**Verslag huishoudelijke elektrische installatie op laagspanning en zeer lage spanning****Algemeen:**

Referentie: 004-20260812-03	Datum controle: 12/08/2026
Keurder: 004

Eigenaar: Onbekend	EAN-code: 541448820059201456
Adres installatie: Heidestraat 4, 3020 - Winksele	Nummer teller(s): 1sag3100544098
	Distributienetbeheerder installatie: Fluvius
Datum uitvoering installatie: ☒ Vóór 01/10/1981 ☒ Tussen 01/10/1981 en 01/06/2020 ☐ Vanaf 01/06/2020	
Type: ☒ Wooneenheid ☐ Niet-huishoudelijk ☐ PV ☐ Batterij ☐ Laadpaal

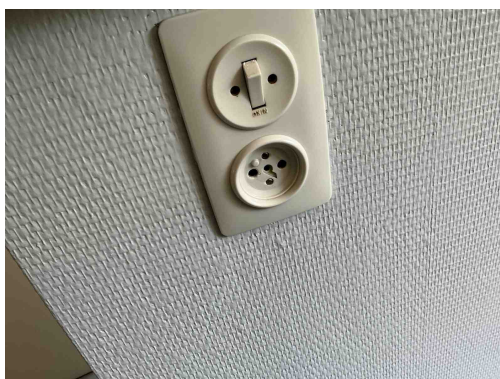
T11 - De contactdozen waarvan de toegekende stroomsterkte maximaal 16A en de toegekende spanning maximaal 250V bedraagt en niet bedoeld zijn voor de voeding van een of meerdere verbruikstoestellen voor een specifiek doel en niet geplaatst zijn in of op schakel- en verdeelborden, beschikken niet of IPXX-D (incl. gemeenschappelijke delen residentieel geheel) (Boek 1: 4.2.2.3/5.3.5.2).

Opmerking: Oa kelder, keuken, badkamer

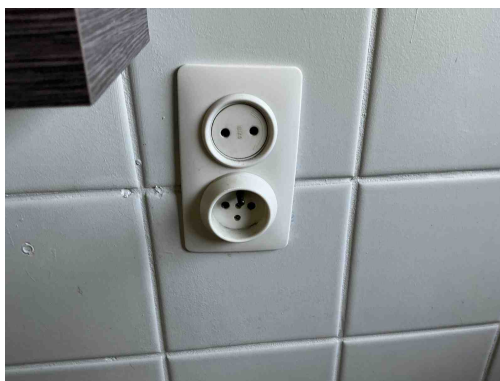
T11 - De contactdozen waarvan de toegekende stroomsterkte maximaal 16A en de toegekende spanning maximaal 250V bedraagt en niet bedoeld zijn voor de voeding van een of meerdere verbruikstoestellen voor een specifiek doel en niet geplaatst zijn in of op schakel- en verdeelborden, beschikken niet of IPXX-D (incl. gemeenschappelijke delen residentieel geheel) (Boek 1: 4.2.2.3/5.3.5.2).

Opmerking: Oa kelder, keuken, badkamer

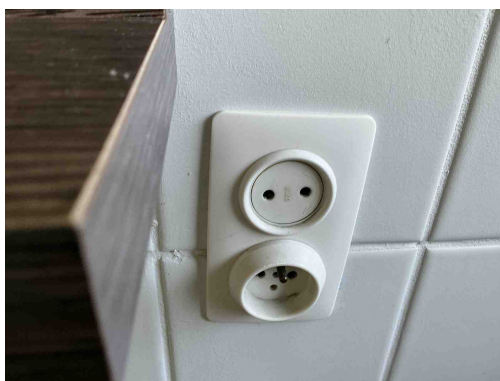
A20 - Er bevindt zich een contactdoos zonder beschermingsgeleider in de elektrische installatie. Deze is niet geplaatst achter een differentieelstroombeschermingsinrichting met grote (max. 30mA) of zeer grote (max. 10mA) gevoeligheid.

Opmerking: Oa badkamer, living, slaapkamer,...

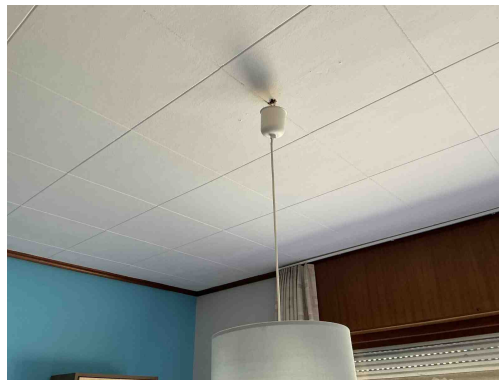
T23 - Het elektrisch materiaal is beschadigd. (Boek 1: 1.4.1.3).

Opmerking: Oa badkamer, slaapkamer 1,2

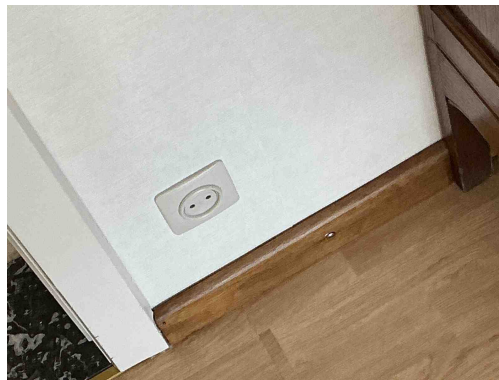
T23 - Het elektrisch materiaal is beschadigd. (Boek 1: 1.4.1.3).
Opmerking: Oa badkamer, slaapkamer 1,2

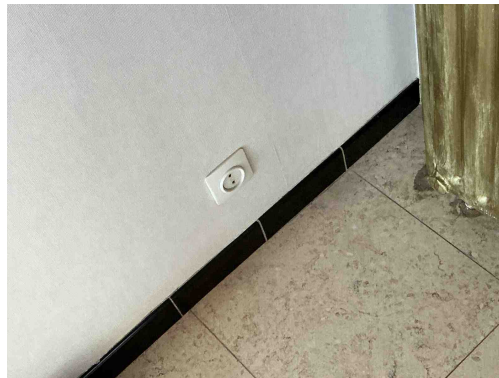
T23 - Het elektrisch materiaal is beschadigd. (Boek 1: 1.4.1.3).
Opmerking: Oa badkamer, slaapkamer 1,2

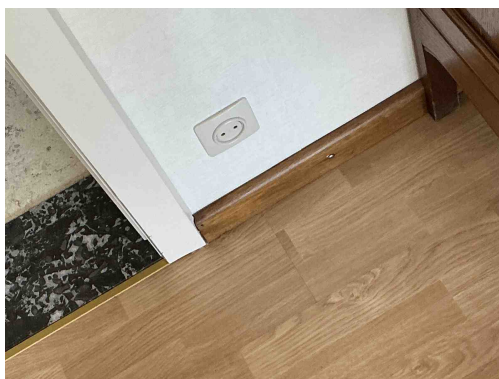
A20 - Er bevindt zich een contactdoos zonder beschermingsgeleider in de elektrische installatie. Deze is niet geplaatst achter een differentieelstroombeschermingsinrichting met grote (max. 30mA) of zeer grote (max. 10mA) gevoeligheid.
Opmerking: Oa badkamer, living, slaapkamer,..

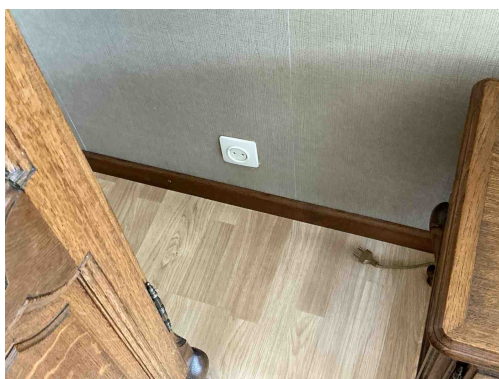
A20 - Er bevindt zich een contactdoos zonder beschermingsgeleider in de elektrische installatie. Deze is niet geplaatst achter een differentieelstroombeschermingsinrichting met grote (max. 30mA) of zeer grote (max. 10mA) gevoeligheid.

Opmerking: Oa badkamer, living, slaapkamer,..

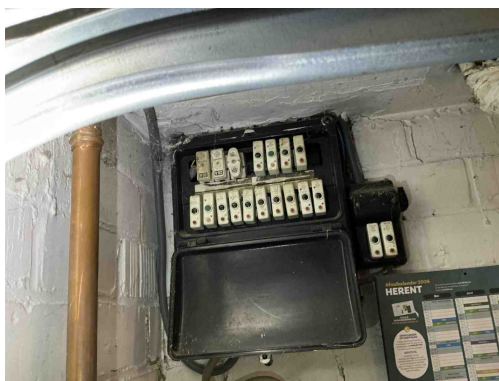
A20 - Er bevindt zich een contactdoos zonder beschermingsgeleider in de elektrische installatie. Deze is niet geplaatst achter een differentieelstroombeschermingsinrichting met grote (max. 30mA) of zeer grote (max. 10mA) gevoeligheid.

Opmerking: Oa badkamer, living, slaapkamer,..

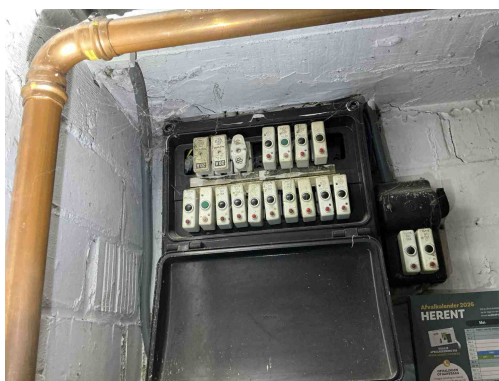
D08 - De nodige markeringen op de beveiligingstoestellen ontbreken of zijn onleesbaar (Boek 1: 5.3.5.5).
Opmerking: Oa bord 1

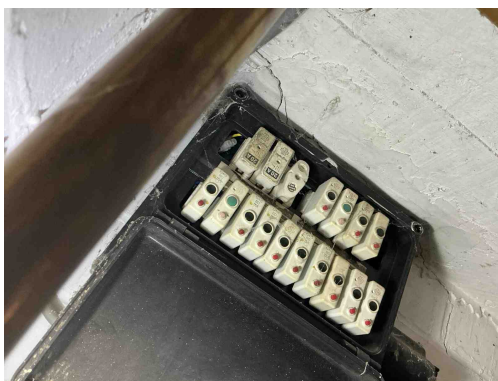
B06 - Het elektrisch verdeelbord heeft niet de minimale beschermingsgraad IPXX-B in een gewone ruimte (Boek 1: 4.2.2.3).
Opmerking: Oa bord 1

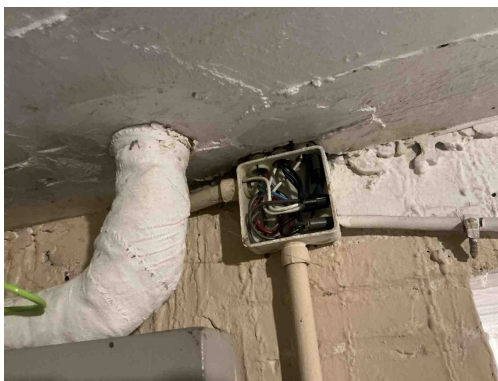
B26 - Het elektrisch bord kon niet gedemonteerd worden (Boek 1: 5.3.5.1).
Opmerking: Oa bord 1

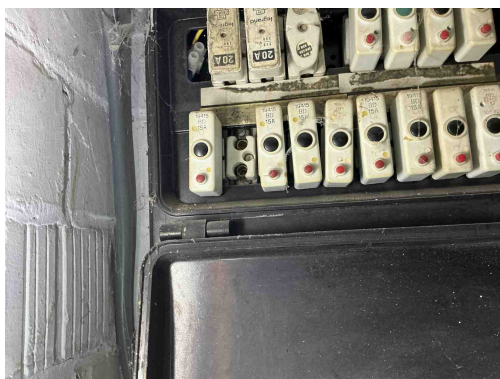
C21 - Het gebruik van geleiders van het type VOB, zonder bijkomende afscherming is niet toegestaan (Boek 1: 5.2.9.6).
Opmerking: Oa kelder

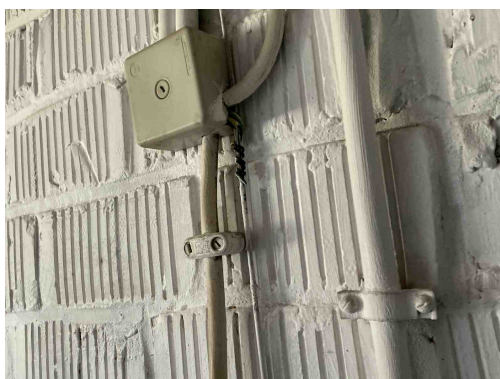
B30 - De houder van de beveiliging in een huishoudelijke ruimte is niet voorzien van aangepaste kalibreerelementen (Boek1: 5.3.5.5).

Opmerking: Oa bord 1

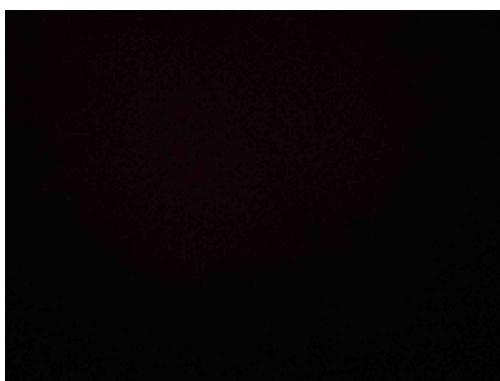
A01 - Een aardverbinding overeenkomstig de voorschriften ontbreekt (Boek 1: 5.4.2.1).

Opmerking: Oa kelder
